Acuerdo 1044 Por el cual se aprueba la actualización de los límites de generación y absorción de potencia reactiva de las unidades 1, 2 y 3 de la planta de generación Miel 1 y las respectivas curvas de carga

1044

1 Marzo, 2018

UNIDAD 1

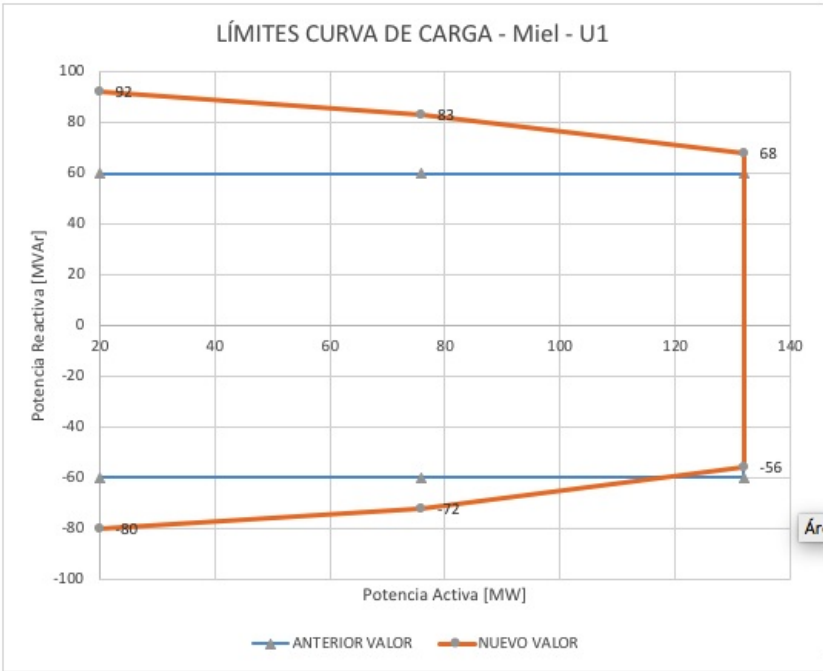
Aprobar la declaración de una nueva curva operativa de carga de las unidades 1, 2 y 3 de la planta de generación Miel 1, en la que se define la capacidad para entrega y absorción de potencia reactiva de la unidad en función de la potencia activa generada así:

Capacidad de Generación de Reactivos en:	VALOR ANTERIOR	VALOR POSTERIOR
P[MW]	Q [MVar]	Q [MVar]
20	-60	-80
76	-60	-72
132	-60	-56
132	60	68
76	60	83
20	60	92
